第3回 洲本川水系河川整備計画懇談会

第2回洲本川水系河川整備計画 懇談会の概要と主な意見

令和4年10月14日

■ 意見に対する回答①

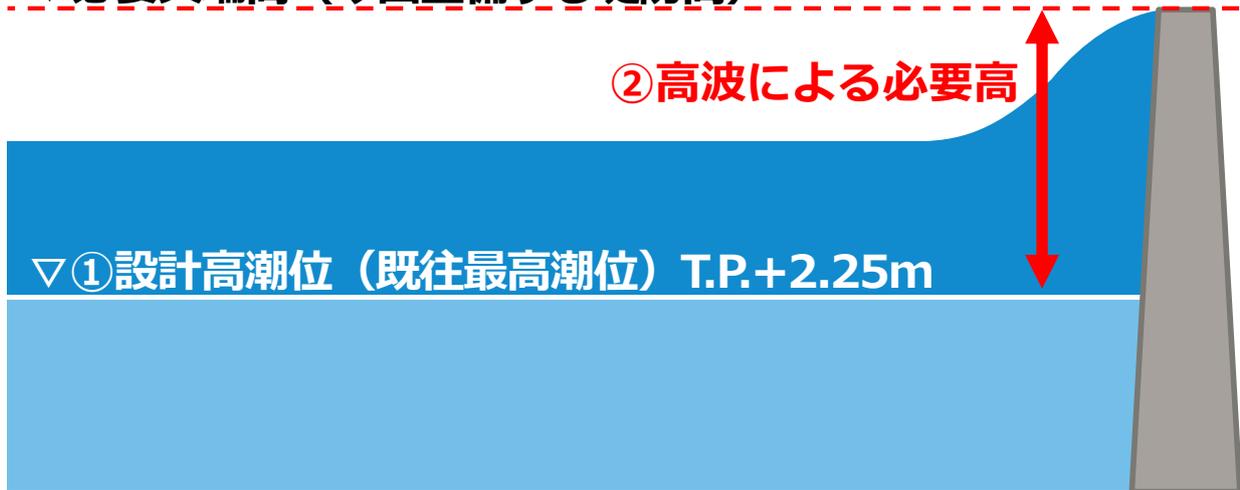
意見①：大きい台風と満潮が重なっても、被害を防げるのか。

必要天端高 = ①設計高潮位 + ②高波による必要高

- ① 設計高潮位：既往最高潮位(第2室戸台風のときの潮位)
- ② 高波による必要高：50年に1回程度発生する波の高さを考慮して決定した高さ

▽必要天端高（今回整備する堤防高）
